АВТОМОБИЛЬНАЯ ДОРОГА «ОБХОД АДЛЕРА»

Книга 12. Опоры 16, 16а. Тела опор

ДМ12-2023-1809-РД-3-Эст-КЖ1-ТО16-16а

Замечания к рабочей документации

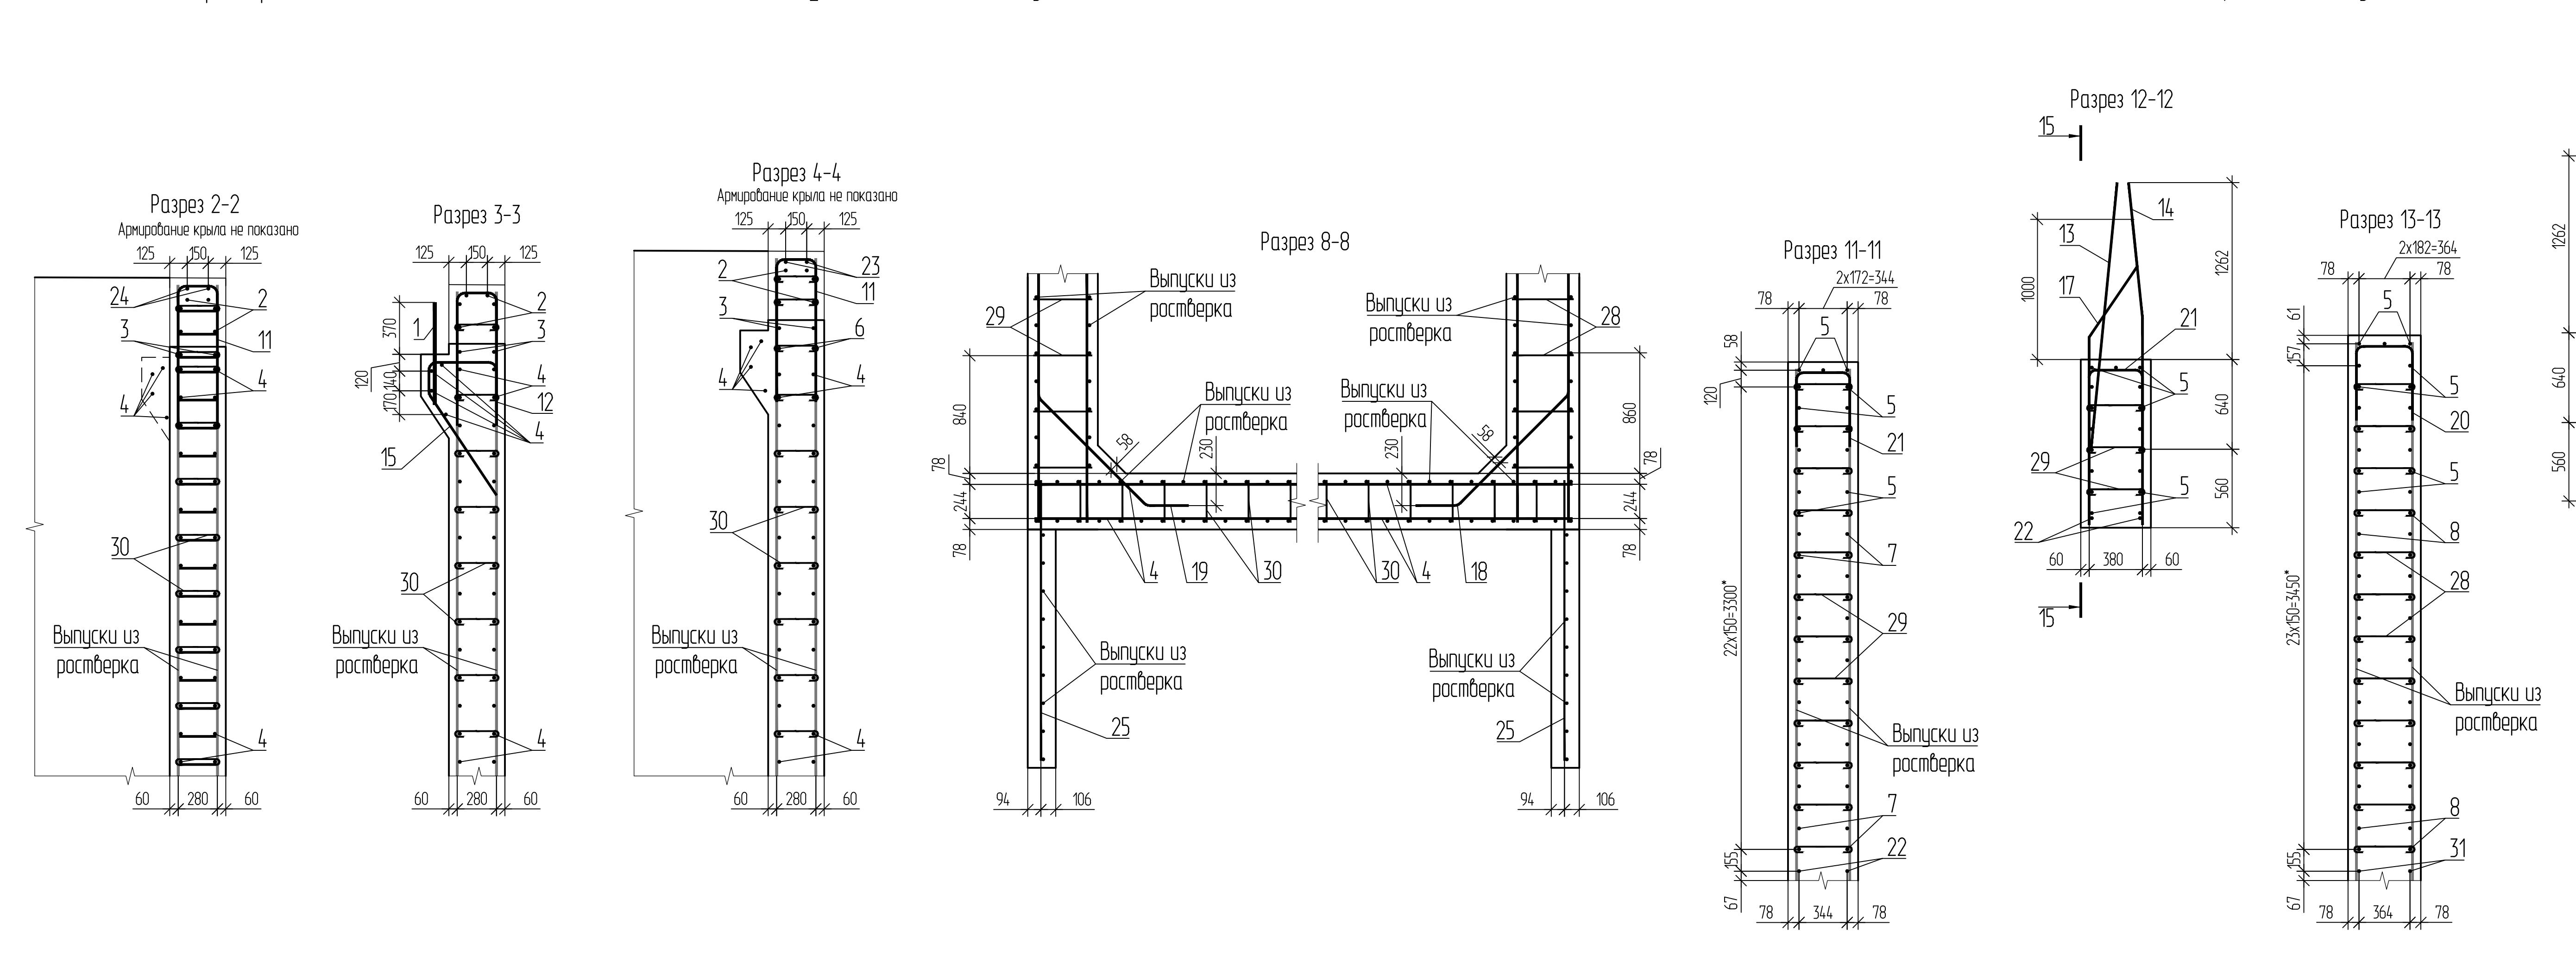
3.	В рабочей документации ДМ12-2023-1809-РД-3-Эст-КЖ1-ТО16-16а добавить на л.3,4 разрезе 2-2 штриховку сечений крыльев.		Замечание принимается. Штриховка добавлена.	Устранено

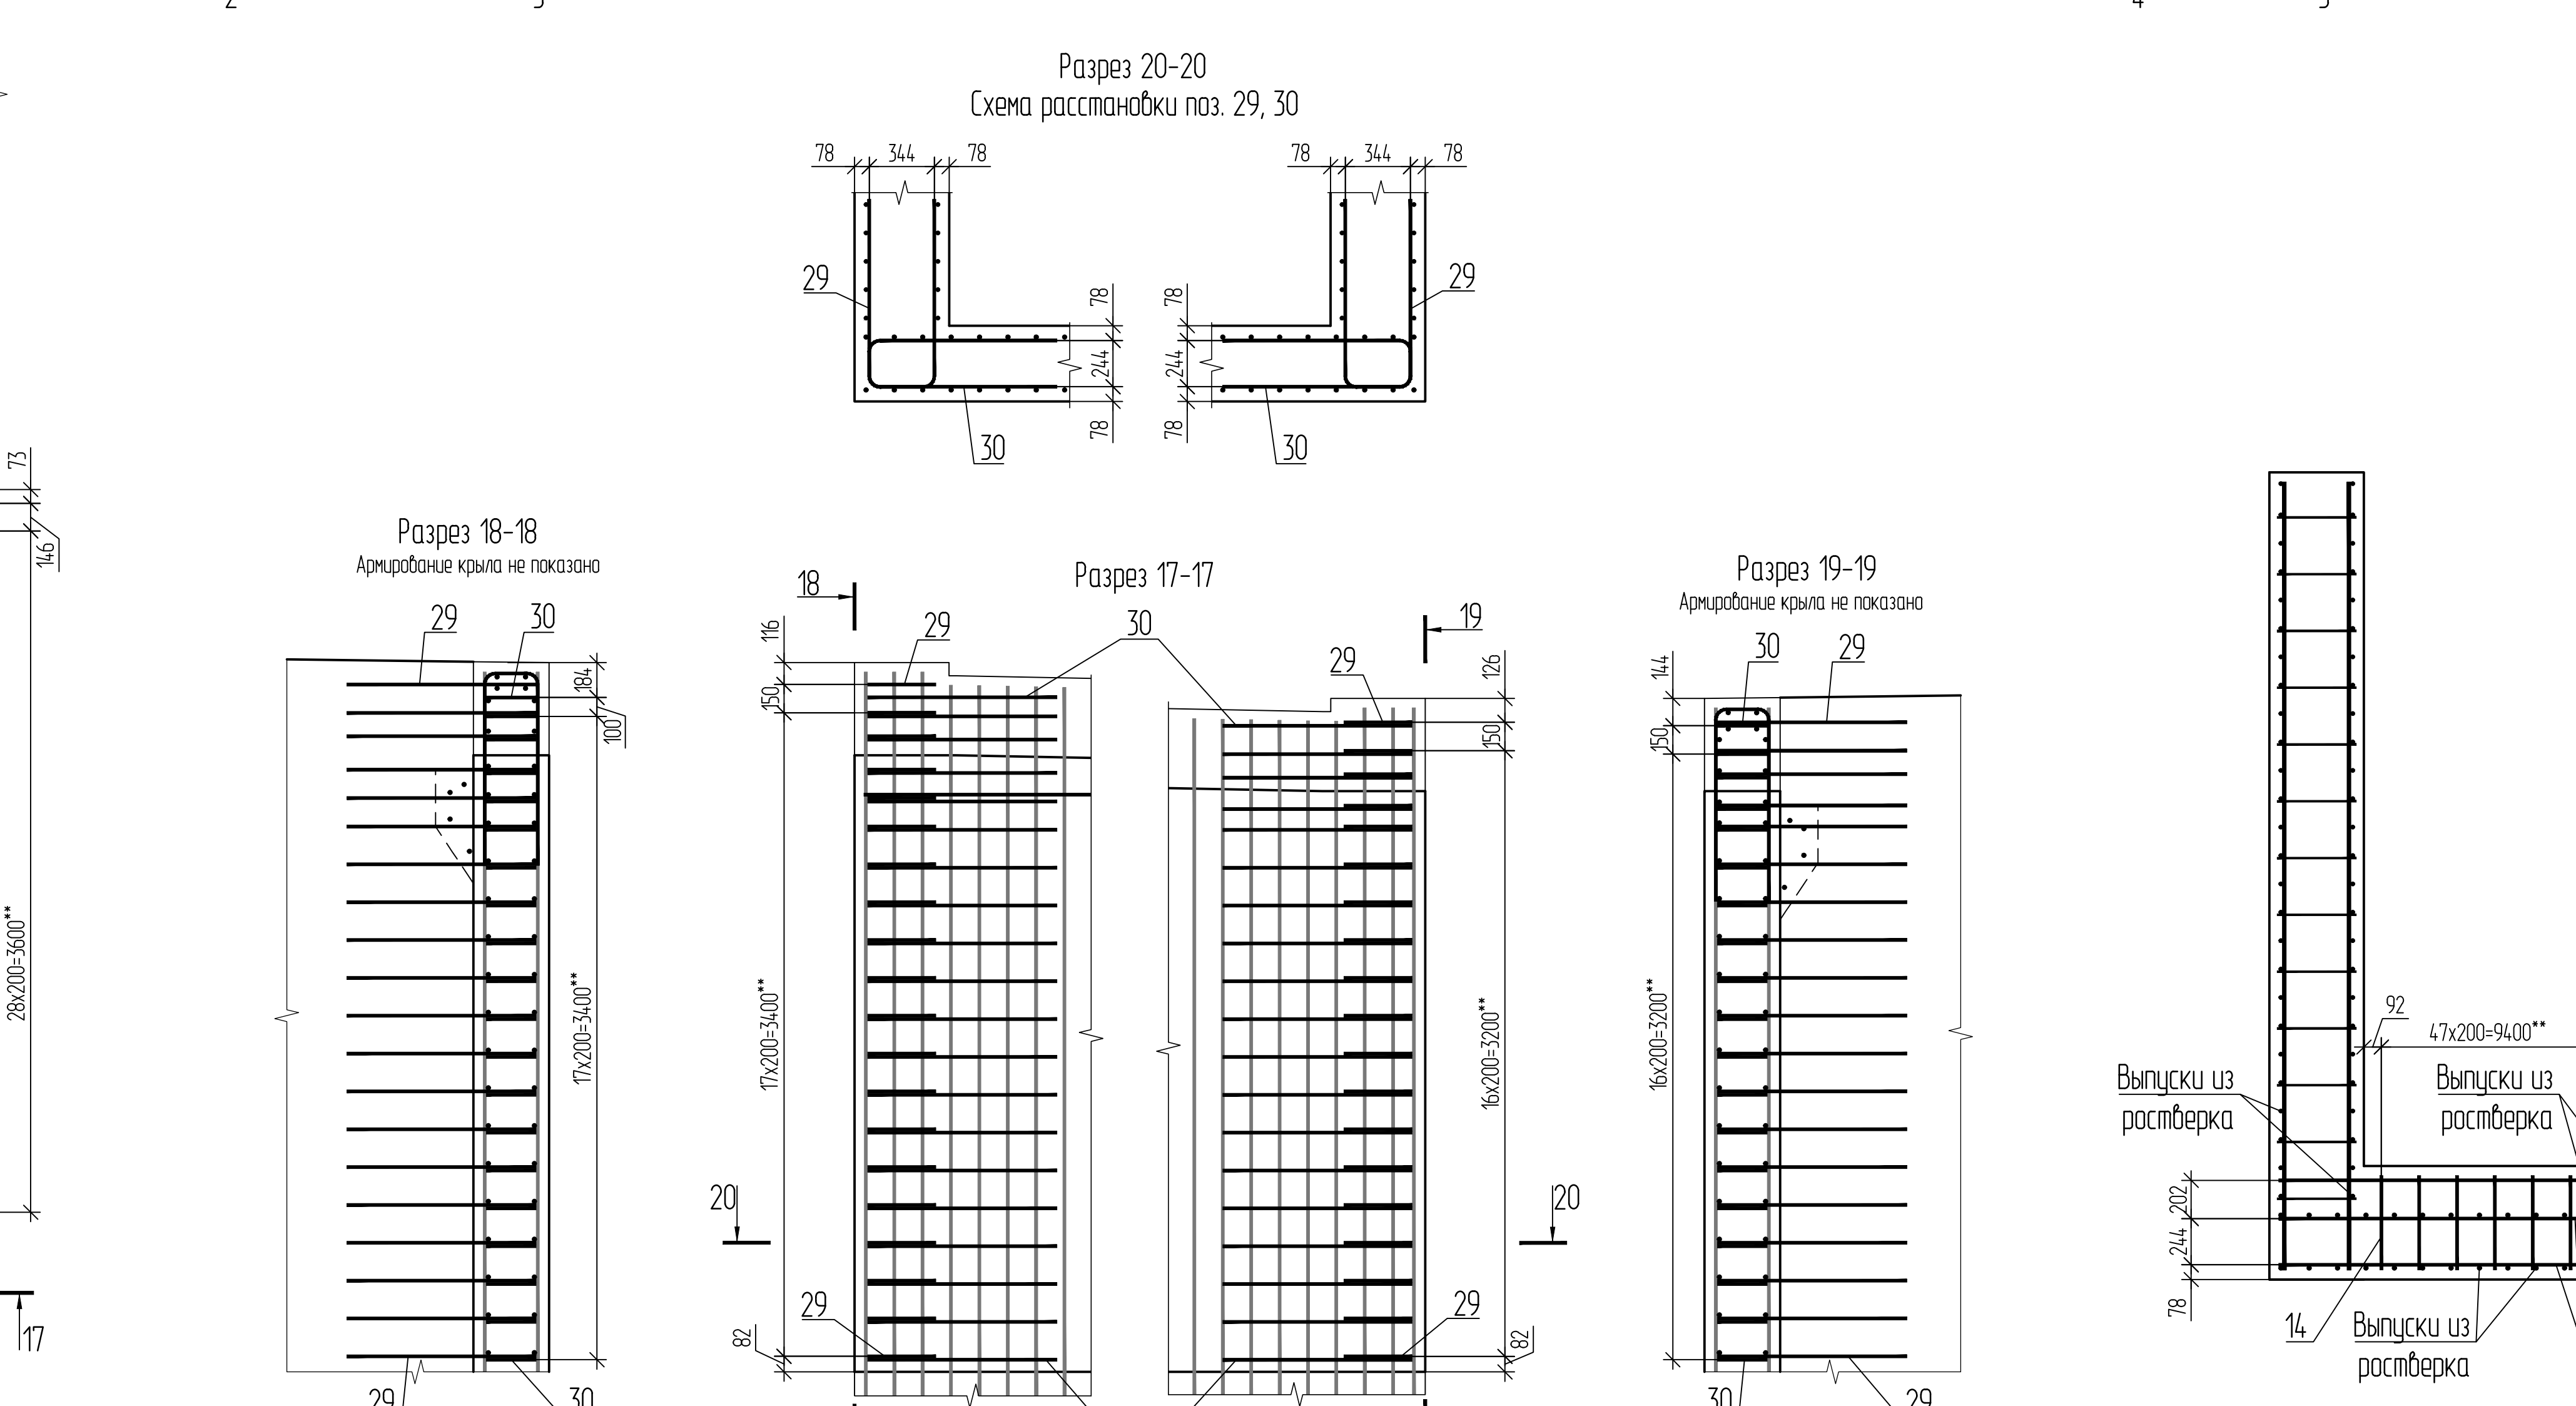
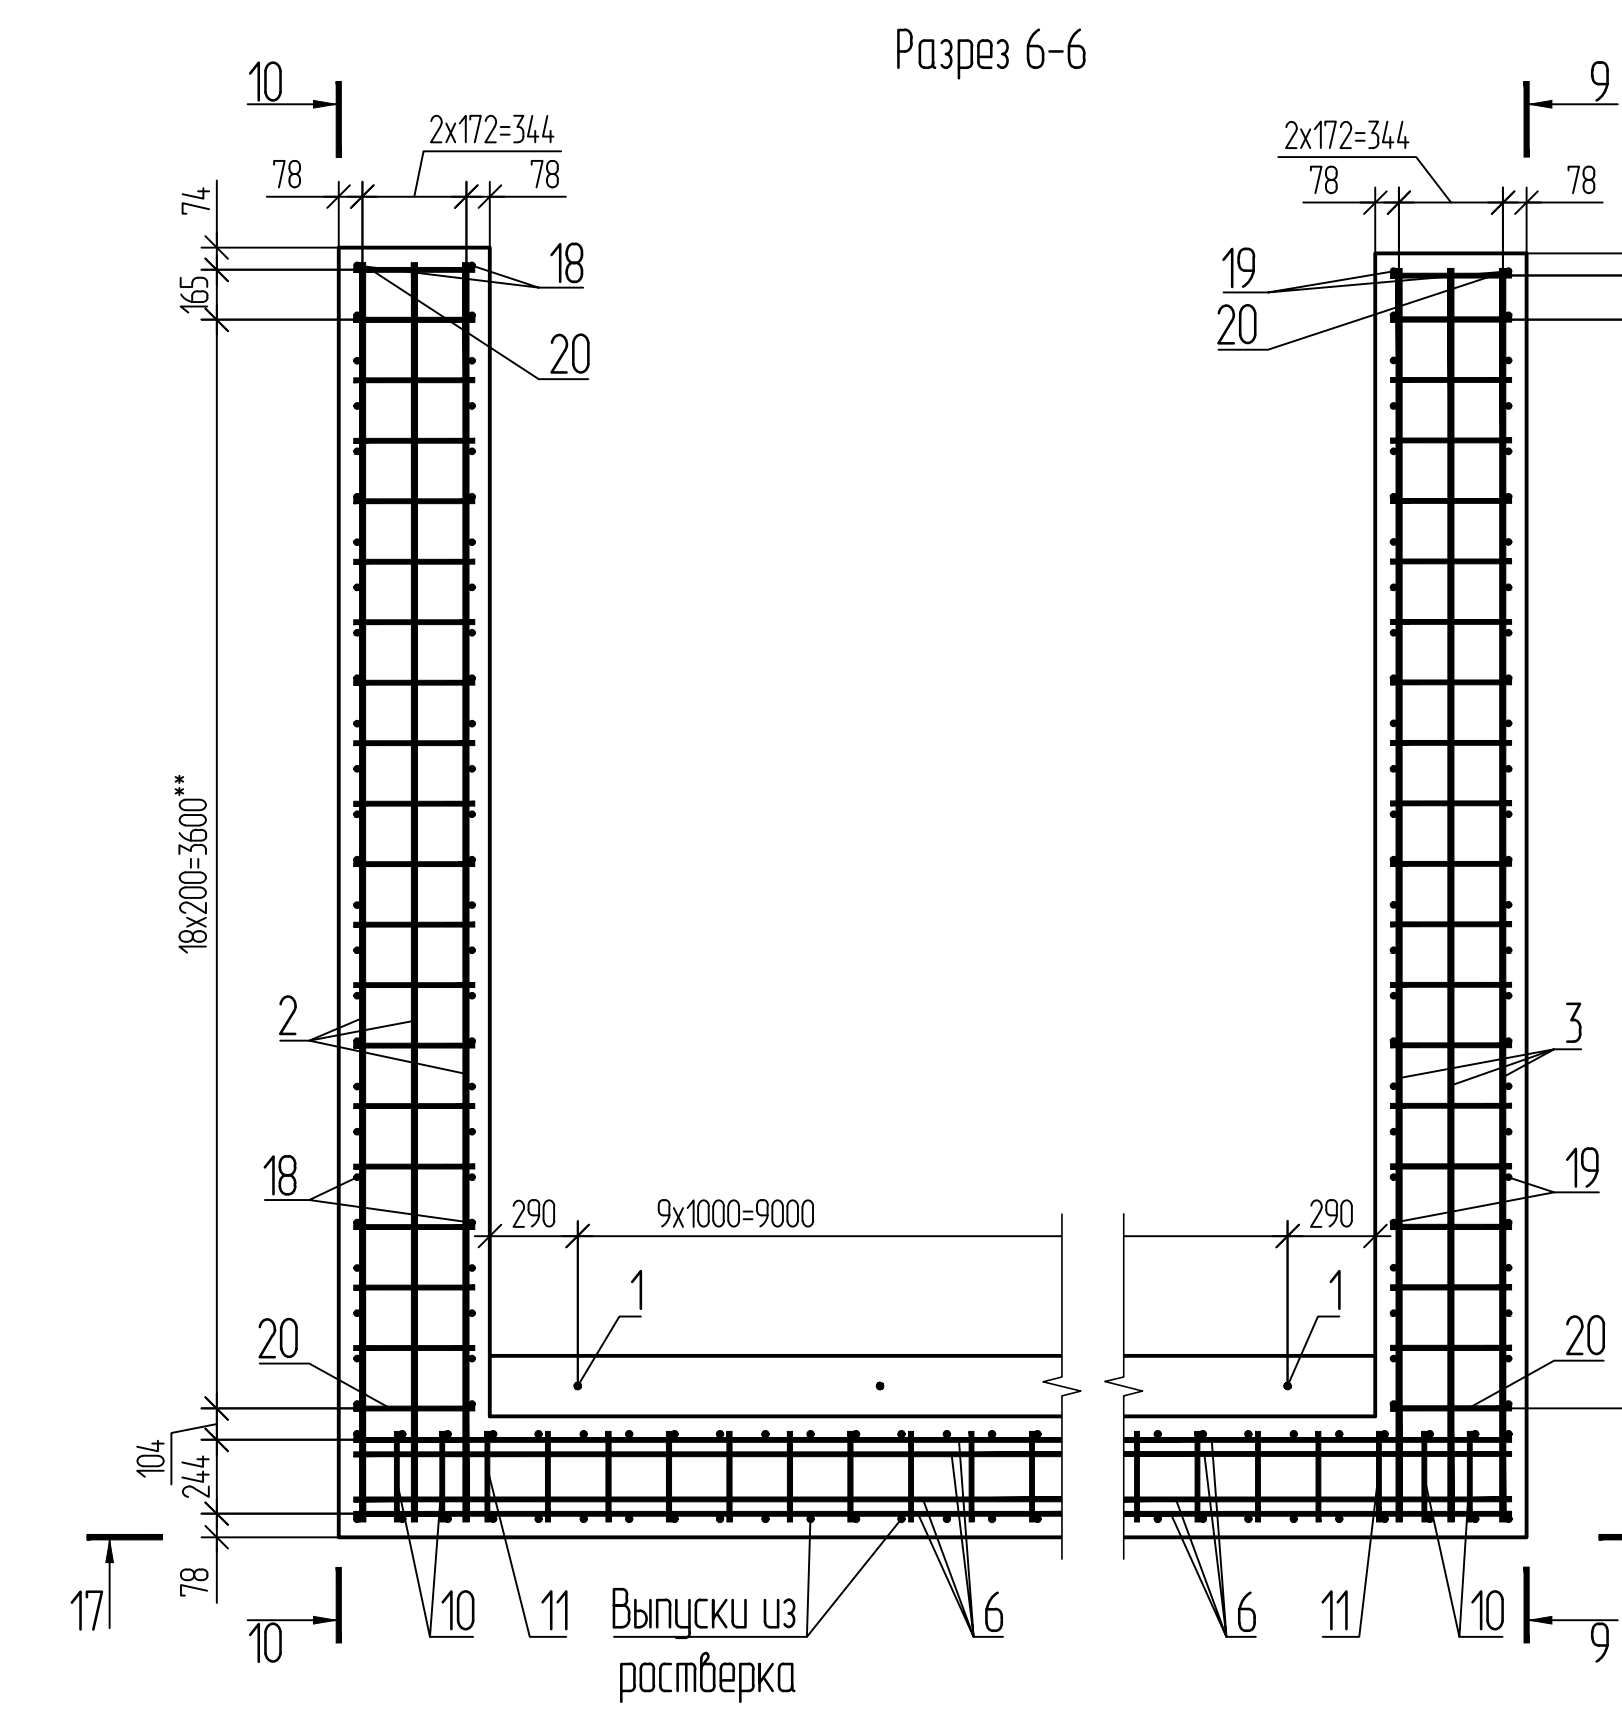
7.	В рабочей документации ДМ12-2023-1809-РД-3-Эст-КЖ1-ТО16-16а л. 6 не обеспечена заделка по концам арматурных стержней поз. 1, 2, 4 которая обеспечивается заводкой или загибом за продольную арматуру, расположенную у граней железобетонного элемента.	п. 7.143 СП 35 	Замечание рассмотрено. Обеспечение заводки или загиба производится при растянутой арматуре. В нашем случае позиции 1 и 4 являются сжатыми, а роль растянутой арматуры выполняют выпуски из ростверка по задней грани. Позиции 2 – играют роль конструктивной арматуры, загибы не требуются	Ответ рассмотрен. Замечание не устранено. По поз. 1 и 4. В п. 7.143 СП 35 уточнений, что требование относится к растянутой арматуре – нет. Поз. 2 - рабочая арматура. Прошу направить в «СК «Автодор» расчет, на основании которого было назначено армирование тела опоры.

Ответ. Расчет тела опоры 16а на поперечную силу прикладывается. Предлагаемые изменения по загибам тяжело разместить с учетом большого количества арматуры вдоль граней тела – выпусков из ростверка, арматуры шкафной стенки, открывков. Считаю, что при массивном теле опоры (ростверк + тело имеет высоту 3,19 м и ширину от 2,75 м) учитывая малую высоту опоры и малый шаг свай – предлагаемое усиление армирования будет избыточным и тяжело выполнимым при СМР. Армирование остается неизменным, Карточка с замечаниями прикрепляется к тому для отражения позиции проверяющего
